「自動ステージ ゴニオ ボールねじ式」仕様変更のご案内

自動ステージ（ゴニオ ボールねじ式）

No.	商品名	タイプ	商品ページ
1	【自動】ゴニオ ボールねじ式 ーステージ面□60□70ー	GMPBG GMPBWG	https://jp.misumi-ec.com/vona2/detail/110302633430/

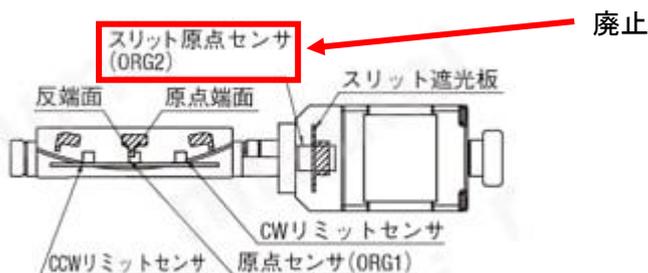
スリット原点センサ廃止・電源からセンサへの許容電圧範囲の変更をおこないます。

- ① スリット原点センサ廃止(ステージ面 70×70 のみ)

② 電源からセンサへの許容電圧範囲変更

変更前 : DC5~24V $\pm 10\%$

変更後 : DC5~24V $\pm 5\%$
